**ΣΥΝΔΕΣΜΟΣ ΠΑΡΑΓΩΓΩΝ ΕΝΕΡΓΕΙΑΣ με ΦΩΤΟΒΟΛΤΑΪΚΑ**

**Θέμα :** Απόψεις ΣΠΕΦ στην δημόσια διαβούλευση της ΡΑΑΕΥ επί της εισήγησης του ΑΔΜΗΕ, όπως υποβλήθηκε στην Αρχή σας με το υπ' αριθμ. ΑΔΜΗΕ/ΔΝΣ/20467/19.06.2023 έγγραφό του, αναφορικά με την τροποποίηση του Κανονισμού Αγοράς Εξισορρόπησης και του Κώδικα Διαχείρισης ΕΣΜΗΕ προκειμένου να ενσωματωθούν προβλέψεις αναφορικά με τον περιορισμό έγχυσης των Μονάδων ΑΠΕ για λόγους που δεν σχετίζονται με συμφορήσεις τοπικών τμημάτων του ΕΣΜΗΕ.

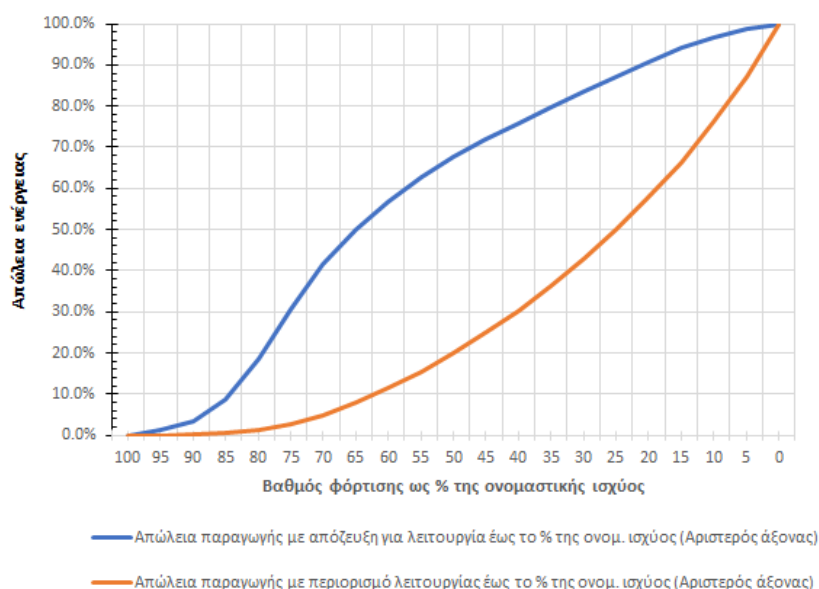
Όπως εύκολα αντιλαμβάνεται κανείς και έχουμε σε μελέτη μας από Φεβρουάριο του 2022 για τα φωτοβολταϊκά ποσοτικά αναδείξει, οι αποζεύξεις προκαλούν πολλαπλάσια απώλεια παραγωγής ανά μονάδα χρόνου σε σχέση με τους περιορισμούς (set point) που είναι σε θέση και ήδη εφαρμόζει ο ΑΔΜΗΕ, ο οποίος και διαθέτει τηλε-έλεγχο των μονάδων που συνδέονται στο δίκτυο του. Αναλυτικότερα:

- i. Όπως φαίνεται από διάγραμμα της μελέτης μας παρακάτω, περιορισμός της ισχύος έγχυσης μιας Φ/Β μονάδας λ.χ. στο 60% της μέγιστης ισχύος της επιφέρει ετησίως απώλεια παραγωγής 11% (πορτοκαλί καμπύλη), ενώ αν εφαρμοστεί απόζευξη της κάθε φορά που η φόρτιση της φθάνει στο ίδιο ποσοστό 60%, η ετήσια απώλεια παραγωγής εκτοξεύεται στο 55% (μπλε καμπύλη).

- ii. Υπό το φως αυτό οι εντολές περιορισμού ισχύος που θα διαβιβάζει ο ΑΔΜΗΕ στον ΔΕΔΔΗΕ σύμφωνα με το υπό διαβούλευση κείμενο και που θα μετατρέπονται από τον δεύτερο εν τοις πράγμασι σε αποζεύξεις των επιλέξιμων προς περικοπή μονάδων του δικτύου του, οφείλουν να είναι ποσοτικά και σε χρονική διάρκεια κατάλληλα μικρότερες, ούτως ώστε οι καταγραφόμενες εν τέλει απώλειες παραγωγής στα επιλέξιμα προς περιορισμό έργα ΑΠΕ στο δίκτυο του να είναι σύμμετρες των μεγάλων έργων που διαχειρίζεται στο σύστημα ο ΑΔΜΗΕ. Άλλως οι μονάδες ΑΠΕ του δικτύου θα εξοντωθούν προς όφελος των μονάδων του συστήματος.
